京都大学臨界実験装置 (KUCA) 設置変更承認申請について

京都大学複合原子力科学研究所

添付10の解析について

図 線型出力計 指示値 (チャート紙)
 (図の下方から上方へ時間が経過する。
 一番上で出力が一定となっているところが出力約 10W のところ)

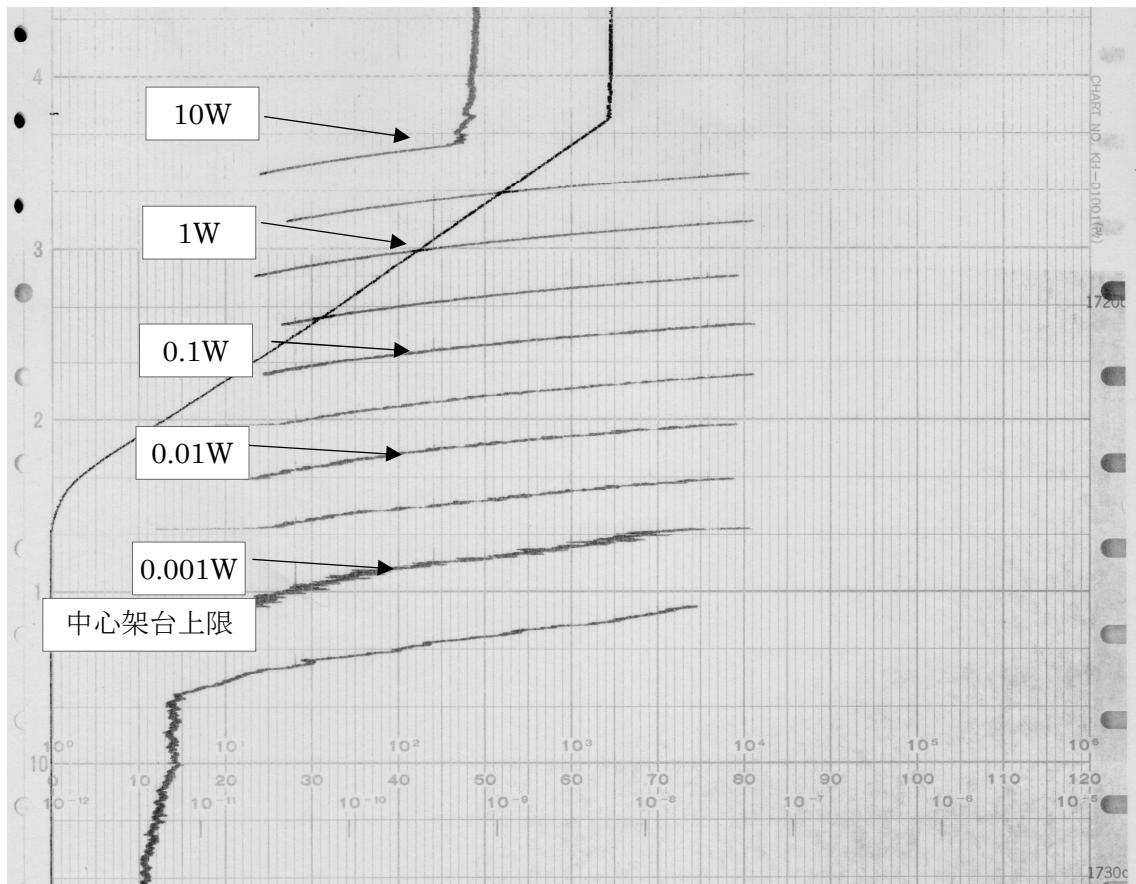
【質問番号 51】 起動時の制御棒の誤引抜き(1-1)において、初期出力を0.01Wとしているが、中心架台を全挿入し、全挿入されてる3本の制御棒を順次引き抜く段階での出力がこのオーダーになっていることを説明すること。

2017年6月の施設定期検査でのA架台での原子力規制庁立会による高出力検査時の線型出力計の指示値を下図に示します。線型出力計のフルレンジは10nA、30nA、100nA・・・、と約1/3ずつ変化するため、出力が10倍となるとレンジを2つ上げることになります。

ここでは、最大出力は10Wでの運転を行っており、制御棒引抜き開始時(中心架台上限)の時の出力は約0.001Wとなっております。高出力運転時の中性子源の位置は炉心から少し離れていまるため0.001Wとなりましたが、もう少し炉心に近づけることで起動時(未臨界状態)での出力を高くすることもあります。
